Αλλαγή του υλικού στην επιφάνεια επαφής του τεντωτήρα 531 0148 10

Κωδ. LuK-AS: 531 0148 10

Εικόνα 1: Τροχαλία από μέταλλο

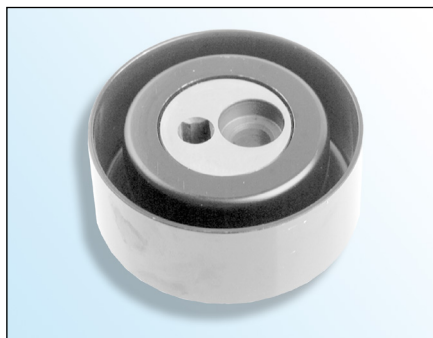
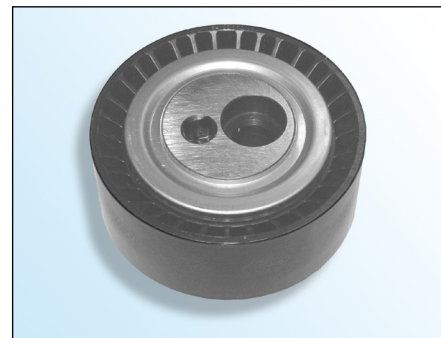
Στα πλαίσια της συνεχόμενης εξέλιξης των προϊόντων μας άλλαξε η επιφάνεια επαφής του τεντωτήρα **531 0148 10** από μέταλλο σε πλαστικό.

Αυτή η τεχνική αλλαγή προκαλεί μείωση του βάρους. Η λειτουργικότητα του παραμένει αμετάβλητη.
